UM-ZP-262-23/14

WYJAŚNIENIE TREŚCI SPECYFIKACJI ISTOTNYCH WARUNKÓW ZAMÓWIENIA

Dotyczy: postępowanie o udzielenie zamówienia publicznego prowadzonego w trybie przetargu nieograniczonego na dostawę mebli biurowych, kuchennych, regałów metalowych i zabudowy stałej dla jednostek organizacyjnych Uniwersytetu Medycznego w Lublinie, nr sprawy: UM-ZP-262-23/14. Ogłoszenie o zamówieniu opublikowane w Dz.U./S dnia 05.04.2014 pod nr 068-116373

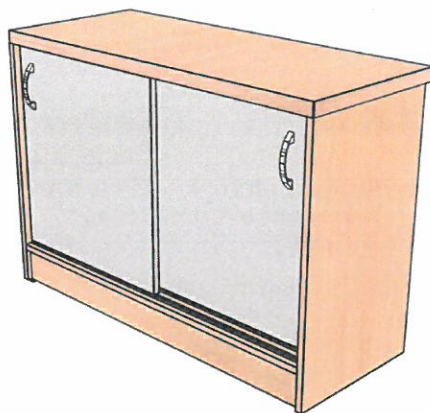
Co Zamawiający rozumie pod pojęciem „skrzydła drzwiowe oklejone profilem pcv będącym jednocześnie uchwytem meblowym do zamykania i otwierania szafy”? Czy jest to takie rozwiązanie jak na poniższym rysunku?

Powyższe rozwiązanie jest mało praktyczne i przez to od dawna nie stosowane, ze względu na to, iż profil PCV nie jest przyklejony na stałe, a jedynie nabijany i po pewnym czasie użytkowania zaczyna odstawać. Rozwiązanie to z naszego doświadczenia nie nadaje się do akademików.

Proponujemy do przesuwania drzwi zastosowanie zwykłego uchwyty tak jak na poniższym rysunku.

Odpowiedź: Skrzydła drzwiowe należy okleić zgodnie z opisem SIWZ. Zamawiający zamieszcza przykładową listwę – rączka do drzwi przesuwanych.
